Betr.: **2. Planverschickung**

Baumaßnahme: Bündnis für den Rad- und Fußverkehr

Teilbaumaßnahme: Veloroute 6 – Hartwicusstraße (Hartwicusstraße 17a und Immenhof 10)

Abwägung der zur 1. Verschickung der verkehrstechnischen Planung vom 07.05.2021 eingegangenen Stellungnahmen

Zeichnung Nr.: RF-2019-007-LP-01 **Maßstab:** 1 : 250

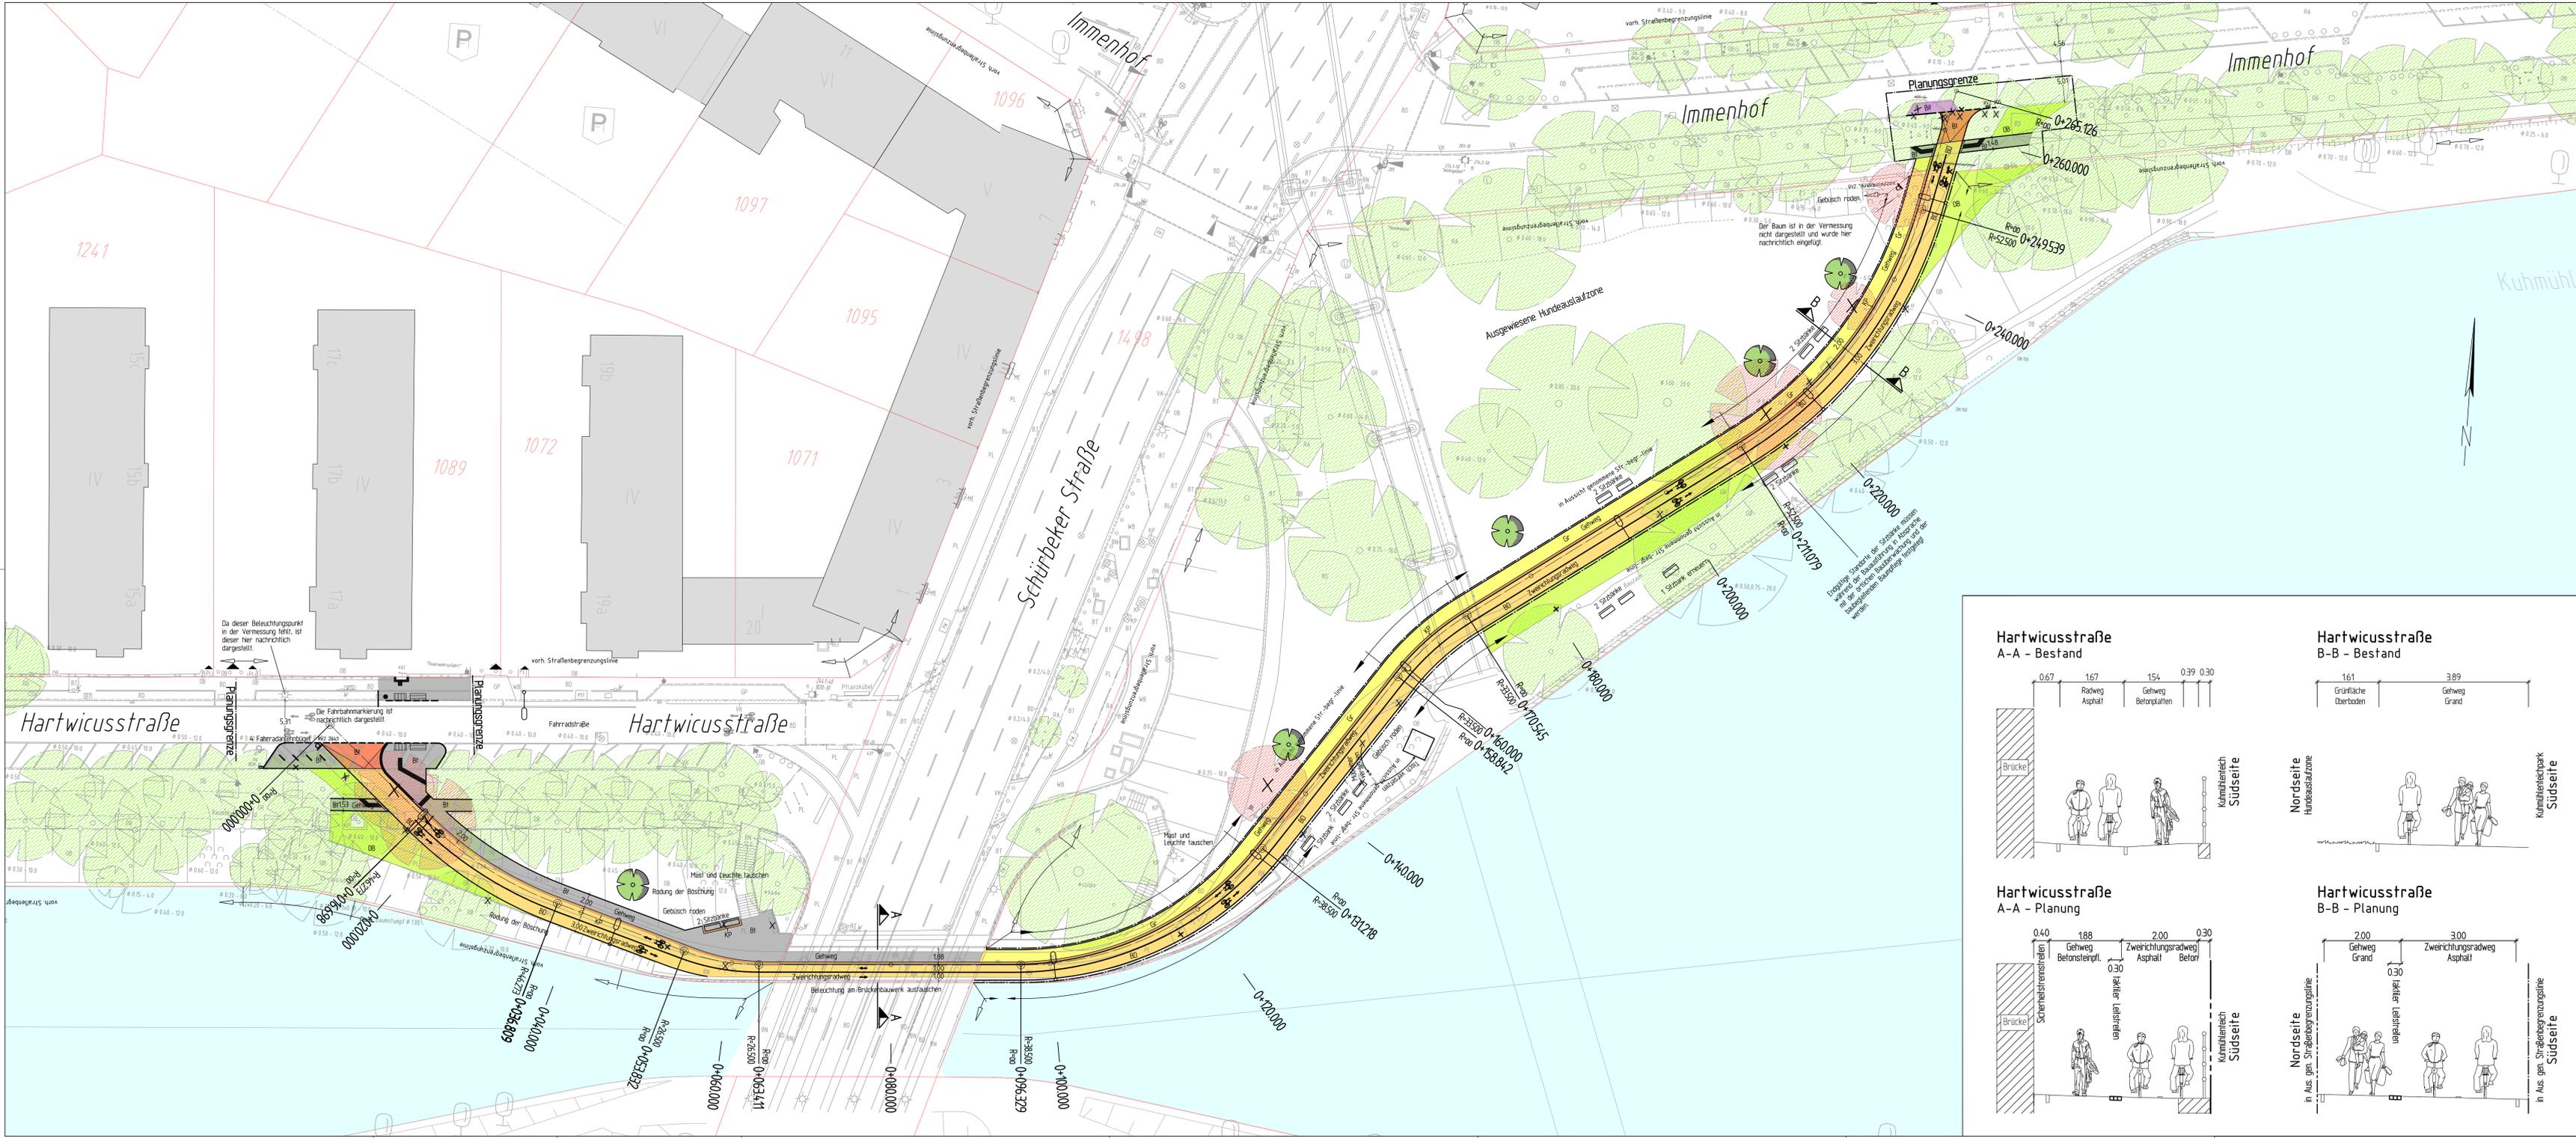
eingegangene Stellungnahme:	Antwort N/MR 2:
1.	BIS – VD52 / PK 31 Vom 11.06.2021	<p>Die Verkehrsdirektion stimmt der o.g. Planung grundsätzlich zu. Nachfolgende Anmerkungen wurden in Abstimmung mit der örtlich zuständigen Straßenverkehrsbehörde am Polizeikommissariat 31 (PK 31) abgestimmt. Wir bitten um Beachtung und Berücksichtigung. Zunächst ist zu klären, um welche Flächen und Widmungen es sich bei dem überplanten Bereich handelt. Straßenverkehrsbehördliche Anordnungen können nur auf öffentlichen Straßenverkehrsflächen vorgenommen werden. Die Tatsache, dass lediglich eine öffentliche Fläche vorliegt, reicht hierfür nicht aus. Wichtig ist in diesem Zusammenhang, dass alle Wege und Flächen, die mit Markierungen und Verkehrszeichen vorgesehen sind, auch über die entsprechende Widmung für die jeweiligen Verkehrsarten verfügen. Nach hiesigen Erkenntnissen, ist z.B. die gesamte Parkfläche ab Kuhmühlenbrücke bis Immenhof derzeit nicht nutzungsgerecht gewidmet. Solange dies und der Punkt bezüglich der öffentlichen Straßenverkehrsflächen ungeklärt bleibt, ist die Straßenverkehrsbehörde nicht zuständig und anordnungsbefugt. Wir bitten daher um Übersendung des Inhaltes der betreffenden Widmungen und einer Mitteilung, aus der zweifelsfrei hervorgeht, welche Bereiche genau die öffentlichen Straßenverkehrsflächen umfassen. Für den Fall, dass die Straßenverkehrsbehörde zuständig ist, haben wir im Einzelnen folgendes festgestellt:</p> <p>1. Hartwicusstraße – Anschluss an die VR 6; Auf- und Ableitung:</p> <p>Hierbei wurde lediglich der Radverkehr beachtet, der die Fahr-</p>	<p>Dies wird in den weiteren Planungsschritten berücksichtigt. Zukünftig wird der Bereich des Zweirichtungsradweges und Gehweges im Kuhmühlenteichpark (gem. Straßenbegrenzungslinie im Lageplan) als Tiefbaufläche umgewidmet. Dementsprechend ist Grund-erwerb erforderlich.</p>

eingegangene Stellungnahme:	Antwort N/MR 2:
	<p>radstraße in Richtung Osten befährt. Der Verkehr, der in westliche Richtung unterwegs ist und in die Veloroute einbiegen möchte, fährt entweder in die Gegenverkehrsspur ein oder wenn er diese rechtzeitig erkennen sollte (was unwahrscheinlich ist) – findet in richtiger Fahrtrichtung einen sehr ungünstigen spitzen Winkel vor. Um das Einfahren entgegen der Fahrtrichtung zu verhindern, wäre z.B. ein VZ 267 StVO denkbar, wobei dies nur für Fahrbahnen gilt und nicht für selbständig geführte Radverkehrsanlagen.</p> <p>Die schwalbenschwanzförmige Auf- und Ableitung müsste unseres Erachtens nach zweifach identisch und ohne bauliche Trennung ausgestaltet werden (hierzu Stichwort Fahrdynamik und Kurvenradius = zu eng und unfallträchtig). Im Lageplan ist lediglich die als Ableitung gekennzeichnete Anbindung an die Hartwicusstraße – abgesehen von der baulichen Mitteltrennung und der Beschilderung – geometrisch korrekt ausgebildet.</p> <p>Weiterhin ist die Radwegauf- und ableitung baulich falsch bzw. nicht den Regelwerken entsprechend dargestellt. Diese müssen als Gehwegüberfahrt mittels Tiefboard (Hochboard-Absenker-Tiefbord-Aufsteiger) klar erkennbar ausgestaltet und bis zum Ende mit dem gleichen Belag durchgepflastert werden. Zeichen 205 StVO entfällt durch diese Ausgestaltung. Das Zeichen 237 StVO im Bereich der Richtungstrennung ist zu entfernen. Radwegebenutzungspflicht besteht dort keine. Senkrechte Pfeile in Verbindung mit dem Sinnbild Radverkehr sind schon seit der StVO-Novelle im Jahr 2017 entfallen. Der Richtungspfeil (3 Richtungen - Hellebarde) vor dem Radfahrer-</p>	<p>Die Anschlüsse der Hartwicusstraße und des Immenhofs wurden gemäß des 2. Abstimmungstermins nach der 1. Planverschickung am 05.07.2023 gemeinsam mit dem Fachbereich Stadtgrün, dem PK 31 und der VD 52 diskutiert und abgestimmt. Die Gründe für die Umgestaltung der Einmündungsbereiche liegen unter anderem darin, dass der Baumbestand, welcher gehalten werden kann, besser geschützt werden kann. Zudem wurde sich in Abstimmungen mit der zuständigen Straßenverkehrsbehörde auf diese Variante geeinigt, da diese die Vorfahrt klar regelt und es somit voraussichtlich nicht zu Verwirrung und damit einhergehenden Konflikten kommt.</p>

eingegangene Stellungnahme:	Antwort N/MR 2:
	<p>piktogramm in Richtung Fahrradstraße ist verwirrend und falsch (überbeschildert) und muss entfallen. Die westliche Nebenfläche neben der Radwegaufleitung muss gegen verkehrswidriges Abstellen von Fahrzeugen gesichert werden (Fahrradbügel?)</p> <p>Darüber hinaus weisen wir darauf hin, dass der Radweg mit 1,50 m lediglich die Mindestbreite aufweist und somit nicht dem Veloroutenstandard entspricht.</p> <p>2. VR 6 – Planungen im Bereich der Parkanlage zwischen Hartwicusstraße und Kuhmühlenbrücke:</p> <p>Das VZ 237 StVO in Richtung Kuhmühlenbrücke ist ersatzlos zu entfernen. Sämtliche gegenläufig Pfeile sind schon seit der StVO-Novelle 2017 entfallen (hier betr. ZZ 1000-33). Die Gegenläufigkeit ergibt sich schon aus der baulichen Ausgestaltung und braucht nicht mehr angezeigt zu werden.</p> <p>Auch wenn im Erläuterungsbericht nachvollziehbare Gründe aufgeführt sind, handelt es sich hier um eine Prioritätenentscheidung. Auf Grund der Tatsache, dass es sich hier um eine Veloroutenplanung handelt, an die erhöhte Anforderungen zugunsten des Radfahrers aber auch an den Fußverkehr (siehe aktuellen Koalitionsvertrag und das Bündnis für den Rad und Fußverkehr) gestellt werden müssen, erschließt es sich der Straßenverkehrsbehörde nicht, wieso der Radweg mit 3,0 m breiter als der danebenliegende Gehweg mit 2,0 m ist. Dies widerspricht zudem dem Planungsgrundsatz: Radwege sollen nicht breiter als danebenliegende Gehwege sein.</p> <p>Auf Grund der Attraktivität der Örtlichkeit ist hier wetter- und zeitabhängig mit erhöhtem Fußgängeraufkommen zu rechnen. Unter Berücksichtigung der mobilitätseingeschränkten Personen und Personen mit Kinderwagen, Rollatoren usw. ist eine Breite von 2,0 m</p>	<p>Die Ausgestaltung der Auf- und Ableitung wird angepasst. Die Markierungen werden an die Vorgaben von VD / PK angepasst. Fahrradanhlenbügel werden vorgesehen.</p> <p>Auf Grundlage des uns vorliegenden Baumgutachtens werden in diesem Bereich Baumfällungen vorgesehen, sodass der Zweirichtungsradweg an dieser Stelle nicht getrennt werden muss und 3,0 m beträgt.</p> <p>Dies wird berücksichtigt.</p> <p>Die Parkanlage sowie Teile des Immenhofs inkl. des Geländes der St.-Gertrud-Kirche sind Teil eines denkmalgeschützten Ensembles. Aufgrund dessen ist eine enge Absprache mit und die Einhaltung der Belange des Denkmalschutzamtes von hoher Bedeutung. Es wurde, nach intensiven Gesprächen, einer Befestigung in einer Gesamtbreite von maximal 5,0 m zugestimmt. Gemäß ERA beträgt das Regelmaß eines Zweirichtungsradweges bei einseitiger Führung 3,0 m. Da es sich um eine Veloroute handelt und davon ausgegangen wird, dass diese sehr stark frequentiert wird, wurde sich dafür entschieden, dieses Regelmaß nicht zu unterschreiten.</p>

eingegangene Stellungnahme:	Antwort N/MR 2:
	<p>unzureichend. Hier besteht die Gefahr eines Ausweichens auf den Radweg und damit zu Behinderung und Gefährdungen von zu Fuß Gehenden. Darüber hinaus würde dies eine Verschlechterung zum derzeitigen Bestand bedeuten.</p> <p>In Höhe 0+027 (in Richtung Hartwicusstraße) muss ein Hinweis erfolgen, dass der in dieser Richtung fahrende Radverkehr nicht in die Radwegeableitung (Gegenverkehr) fährt.</p> <p>Außerdem ist das Zeichen 295 StVO von 0+031 bis 0+056 durchzuziehen, um Überholvorgänge von Rad Fahrenden untereinander und ggf. das Fahren in den Gegenverkehr zu verhindern.</p> <p>Letztlich ist es nach hiesiger Ansicht unverständlich, warum ein Radweg, welcher sich zudem im Verlauf einer Veloroute befindet, nicht normengerecht in rotem Pflaster ausgestaltet wird. Glensanda ist kein geeigneter Oberflächenbelag für eine Radverkehrsführung, sorgt für Irritationen und läuft dem Grundsatz der Erkennbarkeit und einheitlichen Ausgestaltung zuwider.</p> <p>3. VR 6 – Planungen unter der Kuhmühlenbrücke:</p> <p>Hierzu erfolgt wiederholt der Hinweis, dass bei einer Veloroute erhöhte Anforderungen an Breite und Ausgestaltung gestellt werden und die gegenläufige Radverkehrsführung Mindestmaße aufweist. Auch der Gehweg ist mit 1,88 m untermässig, auch wenn das Brückenfundament verständlicherweise keine größeren Breiten zulässt.</p> <p>4. VR 6 – Planungen im Park zwischen Kühmühlenbrücke und Immenhof:</p> <p>Zeichen 239 StVO entfällt, da es sich erkennbar um einen Gehweg</p>	<p>Die klare Trennung mittels Kleinpflasterstreifen zwischen Rad- und Fußverkehr, die im Bestand nicht vorhanden ist, führt aus unserer Sicht trotzdem zu einer Steigerung der Attraktivität der Parkanlage für alle Nutzer.</p> <p>Der Anschlussbereich wurde umgestaltet, s. Antwort von N/MR2 auf Stellungnahme von PK31/VD52 auf S. 2.</p> <p>Dies wird berücksichtigt.</p> <p>Die Planung sieht vor, dass der Zweirichtungsradweg mit eingefärbtem Asphalt in „Glensanda-Optik“ befestigt wird. Der Gehweg soll mit Glensanda befestigt werden. Auch dies ist Vorgabe des Denkmalschutzamtes.</p> <p>Die Flächen des Rad- und Fußverkehrs werden aus Gründen der Verkehrssicherheit im gesamten Veloroutenverlauf getauscht. Das hat den Vorteil, dass gerade an der Engstelle unter der Kuhmühlenbrücke ein größerer Blickwinkel und einer Verbesserung der Sichtachsen geschaffen wird, welches dem Radfahrenden ein frühzeitiges Reagieren im Begegnungsfall ermöglicht.</p>

eingegangene Stellungnahme:	Antwort N/MR 2:
		<p>handelt. 1022-10 StVO kann alleinstehend angeordnet werden (StVO-Novelle 2017 – Reduzierung des „Schilderwaldes“). Zum Verhältnis Radweg – Gehweg siehe Punkt 2.)</p> <p>5. VR 6 – Anschluss Immenhof; Auf- und Ableitung:</p> <p>Hier ist eine Auf- und Ableitung analog des Anschlusses an die Hartwicusstraße ohne bauliche Mitteltrennung und als eindeutig erkennbare Gehwegüberfahrt mit durchgängigem Belag herzustellen.</p> <p>Die Pfeilgruppe (alle Richtungen) entfällt. Siehe hierzu die Ausführungen zu Punkt 1.</p> <p>Zeichen 237 StVO und des Zusatzzeichens 1000-33 entfällt. Siehe hierzu Ausführungen zu Punkt 2.</p> <p>Zur Ausgestaltung des Auf- und Ableitungsbereichs in Form einer Gehwegüberfahrt siehe ebenfalls Punkt 1.</p> <p>Zeichen 205 StVO ist zu entfernen, da baulich korrekte Radwegab- und aufleitungen geschaffen werden müssen.</p> <p>Die Gehwegbreite im Immenhof von 1,52m entspricht in keinsten Weise der ERA/ReStra und ist zu verbreitern.</p>	<p>Dies wird berücksichtigt.</p> <p>Der Anschlussbereich wurde umgestaltet, s. Antwort von N/MR2 auf Stellungnahme von PK31/VD52 auf S. 2. Hier wird lediglich an den Bestand angeschlossen. Die Gehwegbreiten können aufgrund des vorhandenen und erhaltenswerten Baumbestandes nicht erhöht werden.</p>

10.	BVM Amt V Vom 22.06.2021	Aus der Planzeichnung wird nicht deutlich, ob der Gehweg unter der Schürbeker Straße ebenfalls mit Grand befestigt werden soll. Aus Gründen der Haltbarkeit bzw. des Unterhaltungsaufwandes wird empfohlen, den Gehweg im Bereich der Unterführung sowie die Rampe zur Hartwicusstraße mit Gehwegplatten zu befestigen. Gerade auf der Gefällestrecke kommt es sonst schnell zu Auswaschungen und Erosion.	Dies wird berücksichtigt. Da der Gehweg zwischen der Kuhmühlenbrücke und der Hartwicusstraße auch im Bestand mit Gehwegplatten aus Beton befestigt ist und das Gefälle in diesem Bereich sehr stark ist, wird dieser Abschnitt auch zukünftig mit grauem Betonsteinpflaster befestigt.

eingegangene Stellungnahme:	Antwort N/MR 2:
	<p>1. Anbindung Hartwicusstraße 2. Engstelle unter der Brücke 3. Radwegbreite 4. Anbindung Immenhof 5. Führungsalternative unabhängig vom Park 6. Gehwegoberfläche und -breite 7. Anbindung der Treppen an den Gehweg 8. Hundeauslaufzone 9. Winterdienst 10. Fahrradparken</p> <p>2. Detaillierte Analyse und Bewertung 2.1 Anbindung Hartwicusstraße a) Die zu Alternative 1 im EB beschriebene Anbindung, quasi eine in den Park abbiegende Fahrradstraße, sehen wir als deutlich geeigneter an. Es bleibt unklar, warum die Planung an der Stelle angepasst wurde. Die Planung, die nun der derzeitigen Situation nahezu entspricht, zwingt Radfahrende zu einer deutlichen Reduktion der Geschwindigkeit. Der Verkehr, auch Autos auf der Fahrradstraße Hartwicusstraße haben weiterhin Vorfahrt gegenüber Radfahrenden auf der Veloroute. Wünschenswert und angebracht wäre es genau andersherum, dass also die Veloroute bevorrechtigt verläuft.</p> <p>b) Bei der Aufleitung aus Hartwicusstraße in die Parkanlage werden Radfahrende aus Hartwicusstraße Ost nicht berücksichtigt, die Aufleitung ist nur schräg Richtung Mundsbürger Brücke ausgerichtet. Hier ist zu befürchten, dass Radfahrende den Radweg der Gegen-</p>	<p>Die Anschlüsse der Hartwicusstraße und des Immenhofs wurden gemäß des 2. Abstimmungstermins nach der 1. Planverschickung am 05.07.2023 gemeinsam mit dem Fachbereich Stadtgrün, dem PK 31 und der VD 52 diskutiert und abgestimmt. Es wurde sich für diese Variante entschieden, da die Vorfahrt durch den Anschluss des Radweges an die Fahrbahnen der Hartwicusstraße und des Immenhofs über einen abgesenkten Bordstein klar geregelt ist. Der Radverkehr muss dem Verkehr auf der jeweiligen Straße Vorfahrt gewähren.</p> <p>Die Anschlüsse an die Hartwicusstraße wurden komplett angepasst. Es wurde darauf geachtet, dass Rad-</p>

eingegangene Stellungnahme:	Antwort N/MR 2:
	<p>richtung nutzen werden. Eine entsprechende trichterförmige Aufweitung der westlicheren Aufleitung würde hier Abhilfe schaffen.</p> <p>c) In dem Bereich, wo die Radwege nach Fahrtrichtung getrennt sind, sollten diese in 2 m Breite angelegt werden. Wir bitten außerdem zu prüfen, ob die Radwege auch im Bereich der Bäume (unter Beachtung des Baumschutzes) durchgängig in 2 m Breite geführt werden können. Andernfalls sollte nur in dem Bereich eine kurze Einengung erfolgen.</p> <p>d)Für eine gute Sichtbeziehung müssen mindestens die Inseln zu beiden Seiten der Aufleitungen freigehalten werden von parkenden Autos, besser wäre es, den Bereich noch etwas breiter zu gestalten. Auf den „Nasen“ sollte das Parken baulich verhindert werden, z. B. durch weitere Fahrradabstellbügel.</p> <p>e) Wo Zufußgehende die Hartwicusstraße überqueren können, ist nicht ersichtlich. Die Radverkehrsanlage ist die einzige Stelle, an der keine Autos parken, daher sollte unbedingt eine separate Möglichkeit geschaffen werden, die Fahrbahn vom Gehweg aus zu erreichen.</p> <p>2.2 Engstelle unter der Brücke</p> <p>Die unübersichtliche Engstelle unter der Brücke und in einer Kurvensituation entspricht nicht dem Standard, den eine Veloroute so zentrumsnah haben sollte. Die Probleme sind offensichtlich: Unter der Brücke ist der Radweg von beiden Seiten kommend erst im letzten Moment einsehbar, bei bestimmten Lichtverhältnissen (tief stehende Sonne, unten am Kanal auch mal Nebel) ist die Sicht nochmals eingeschränkt. Zweirichtungsverkehr auf nur 2 m Breite zu führen ist daher hier besonders konfliktträchtig, besonders, da auch der für einen Park recht schmale Gehweg kaum reichen wird und Zufußgehende den Radweg bei Bedarf mit nutzen.</p>	<p>fahrende aus allen Fahrtrichtungen in die Parkanlage einbiegen bzw. aus der Parkanlage ausfahren können.</p> <p>Dies wird angepasst.</p> <p>Auf Grundlage des uns vorliegenden Baumgutachtens werden in diesem Bereich Baumfällungen vorgesehen, sodass der Zweirichtungsradweg an dieser Stelle breiter und zusammengeführt werden kann.</p> <p>Eine ungesicherte, getrennte Quermöglichkeit (Bordansichten 0 cm bzw. 6 cm) wird vorgesehen.</p> <p>Die Flächen des Rad- und Fußverkehrs wurden aus Gründen der Verkehrssicherheit im gesamten Veloroutenverlauf der Grünanlage getauscht. Das hat den Vorteil, dass gerade an der Engstelle unter der Kuhmühlenbrücke ein größerer Blickwinkel und eine Verbesserung der Sichtachsen geschaffen wird, welches dem Radfahrende ein frühzeitiges Reagieren im Begegnungsfall ermöglicht.</p>

eingegangene Stellungnahme:	Antwort N/MR 2:
	<p>2.4 Anbindung Immenhof</p> <p>a) Die Einmündung in den Immenhof sollte etwas trichterförmig aufgeweitet werden. Ein größerer Innenradius hilft, dass Radfahrende sich besser auf die Fahrbahn einordnen können.</p> <p>b) Wir schlagen vor, hier eine Vorfahrt für die Veloroute einzurichten, möglicherweise mit einer Art Gehwegüberfahrt westlich der Aufleitung als Schutz. Ein Beispiel zur Bevorrechtigung einer reinen Radverkehrsführung gegenüber einer Straße findet sich in der Restra als Beispiel 29 (Plangleiche Querungsstelle).</p> <p>2.5 Führungsalternative unabhängig vom Park</p> <p>Stadteinwärts ist mit der Führung an Marktagen über Armgartstraße bereits eine Alternative für den Park nutzbar. Auch kann man problemlos über Immenhof – Schürbeker Straße fahren, wenn man z. B. nachts die unübersichtliche Situation unter der Brücke und den Park meiden möchte. Stadtauswärts fehlt so eine Möglichkeit. Wir schlagen vor, über Schürbeker Straße eine LSA auf Höhe Hartwicusstraße vorzusehen, die mit der LSA Armgartstraße gemeinsam geschaltet wird, um auch stadtauswärts eine Lösung zu schaffen und damit dem Geisterradeln in Armgartstraße - Eilenau oder Schürbeker Straße vorzubeugen.</p>	<p>Dies wird berücksichtigt.</p> <p>In gemeinsamen Gesprächen mit dem zuständigen Polizeikommissariat 31 und der VD 52 wurde sich für den Anschluss der Radverkehrsanlagen an den Immenhof bzw. die Hartwicusstraße über abgesenkte Hochbordsteine geeinigt. Hier ist die Vorfahrt klar geregelt, und zwar so, dass die Radfahrenden aus der Parkanlage dem Verkehr auf der jeweiligen Straße Vorfahrt gewähren müssen. Es wurden auch alternative Lösungen, die eine Bevorrechtigung der Veloroute vorsehen (z.B. abknickende Fahrradstraße, siehe Erläuterungsbericht) diskutiert und aufgetragen. Da diese Lösung jedoch nicht einheitlich an beiden Anschlüssen umgesetzt werden kann, wurde sich für die Einheitlichkeit auf beiden Anschlussseiten entschieden, damit es nicht zu unnötigen Verwirrungen und Konfliktpunkten kommt.</p> <p>Es wurde im Vorwege zur Verschickung mit Vertretern des Bezirks, des Denkmalschutzamtes, der BVM und des planenden Ingenieurbüros über eine Verlegung der Veloroute diskutiert. Einer Verlegung wurde jedoch aufgrund der zu erwartenden geringen Akzeptanz nicht zugestimmt. Die Parkanlage wird bereits im Bestand sehr stark von Radfahrenden frequentiert. Es wird davon ausgegangen, dass auch wenn Alternativen zur Verfügung stehen, die attraktivste Route genutzt wird (Parkanlage). Die Festlegung der Veloroutenverläufe</p>

eingegangene Stellungnahme:	Antwort N/MR 2:
	<p>2.6 Gehwegoberfläche und -breite</p> <p>a) Ein Gehweg mit einer Grandoberfläche neben einem asphaltierten Radweg lädt Zufußgehende praktisch dazu ein, den Radweg zu nutzen: Bei oder nach Regen sind Grandwege leicht matschig und werden auch von Zufußgehenden gemieden. In der Uferstraße wird häufig die Fahrbahn genutzt. Kinderwagen, Rollatoren, Rollstühle etc. lassen sich bereits bei trockenen Wegen auf Grand erheblich schwerer bewegen. Daher sollte auch der Gehweg aus nicht-wassergebundener Oberfläche sein (ebenes Betonpflaster oder ebenfalls Asphalt, wie im Eilbekpark).</p> <p>b) Die gleiche Färbung der Wege für Fuß und Rad und ein Verzicht auf einen taktilen Leitstreifen zwischen den Wegen sollen laut Erläuterungsbericht dafür sorgen, dass die Veloroute kaum ausfällt. Genau darin sehen wir ein Problem, weil Zufußgehenden und spielenden Kindern suggeriert wird, dass alles ein breiter Parkweg ist. Natürlich müssen Radfahrende Rücksicht nehmen, aber der Verlauf der Veloroute sollte sehr deutlich erkennbar sein.</p> <p>c) Wie die Erfahrung aus dem Eilbekpark zeigt, können die Bereiche für Fuß und Rad kaum deutlich genug gekennzeichnet werden, daher schlagen wir auch für den Gehweg Fußgänger*innen-Piktogramme vor.</p>	<p>durch die BVM hat zudem bereits vor Jahren stattgefunden. Wenn im weiteren Planungsverlauf die Velorutenführung durch die Parkanlage verworfen wird, müssen Umlaufsperrern oder ähnliches implementiert werden, um Radfahrende davon abzuhalten durch die Parkanlage zu fahren. Auch die Untersuchung von Alternativrouten hat gezeigt, dass die Vorteile, die Route durch die Parkanlage zu legen, den Nachteilen überwiegen, nähere Informationen dazu im Kapitel 3.</p> <p>Eine Befestigung des Gehwegs mit bspw. Betonsteinpflaster wurde seitens des Denkmalschutzamtes abgelehnt.</p> <p>Zwischen Geh- und Zweirichtungsradweg ist ein Kleinpflasterstreifen als taktile Trennung geplant. Die Färbung des Asphalts in einem grandähnlichem Ton war bereits ein Kompromiss zwischen dem Bezirk und dem Denkmalschutzamt. Ursprünglich war die Forderung des Denkmalschutzamtes, dass auch der Zweirichtungsradweg mit Grand befestigt wird.</p> <p>Da der Gehweg größtenteils mit Grand befestigt wird, lassen sich hier Piktogramme nicht anordnen. Die bauliche Trennung zwischen dem Gehweg und dem Zweirichtungsradweg mittels Kleinpflaster wird als ausrei-</p>

eingegangene Stellungnahme:	Antwort N/MR 2:
	<p>d) Die Breite von 2 m ist für den Gehweg in einer Parkanlage sehr gering. Wenn sich jeweils nebeneinander gehende Personen begegnen, müsste man im Gänsemarsch gehen – oder weicht auf den Radweg aus.</p> <p>2.7 Anbindung der Treppen an den Gehweg Zufußgehende müssen am Fuß der Treppen westlich der Brücke den Radweg queren. Hier ist die Situation unübersichtlich. Die Planung sollte das berücksichtigen. Radfahrende stadteinwärts wollen den Schwung nutzen und dort nicht fast anhalten müssen.</p> <p>2.8 Hundeauslaufzone Fast entlang der gesamten Führung der Veloroute durch den Park befindet sich eine Hundeauslaufzone. Diese soll offenbar erhalten bleiben. Durch die verbesserte Oberfläche wird sich die Geschwindigkeit des Radverkehrs deutlich erhöhen und wir sehen auch hier Konfliktpotential. Wenn möglich, sollte eine Alternative für die Fläche gefunden werden.</p> <p>2.9 Winterdienst</p>	<p>chend eingeschätzt.</p> <p>Die Parkanlage sowie Teile des Immenhofs inkl. des Geländes der St.-Gertrud-Kirche sind Teil eines denkmalgeschützten Ensembles. Aufgrund dessen ist eine enge Absprache mit und die Einhaltung der Belange des Denkmalschutzamtes von hoher Bedeutung. Es wurde, nach intensiven Gesprächen, einer Befestigung in einer Gesamtreite von maximal 5,0 m zugestimmt. Gemäß ERA beträgt das Regelmaß eines Zweirichtungsradweges bei einseitiger Führung 3,0 m. Da es sich um eine Veloroute handelt und davon ausgegangen wird, dass diese sehr stark frequentiert wird, wurde sich dafür entschieden, dieses Regelmaß nicht zu unterschreiten.</p> <p>Die Lage des Rad- und Gehweges wurde getauscht, sodass Zufußgehende hier nun ohne Querung des Radwegs zu den Treppen gelangen können.</p> <p>Gemäß der Vorgaben des Denkmalschutzamtes darf die Hundeauslaufzone nicht eingefriedet oder eingezäunt werden. Zudem muss der Gehweg in Grand hergestellt werden, da die Parkanlage sowie Teile des Immenhofs inkl. des Geländes der St.-Gertrud-Kirche Teil eines denkmalgeschützten Ensembles sind. Aufgrund dessen ist eine enge Absprache mit und die Einhaltung der Belange des Denkmalschutzamtes von hoher Bedeutung.</p>

eingegangene Stellungnahme:	Antwort N/MR 2:
	<p>9. In der Planung ist an der Einmündung der Veloroute auf den Immenhof ein Baum grün dargestellt, aber mit einem „x“ für „Fällung“ markiert. Wir gehen davon aus, dass das ein Fehler ist und der Baum erhalten bleibt.</p> <p>10. Die letztlich noch notwendigen Baumfällungen sollen im Verhältnis 1:2 (Fällung: Ausgleich) ausgeglichen werden.</p>	<p>Der Baum bleibt erhalten.</p> <p>Dies wird zur Kenntnis genommen, jedoch nicht berücksichtigt. Gemäß Beschluss der Bezirksversammlung Hamburg-Nord aus dem Jahr 2015 wird jeder gefällte Straßenbaum 1:1 ersetzt.</p>
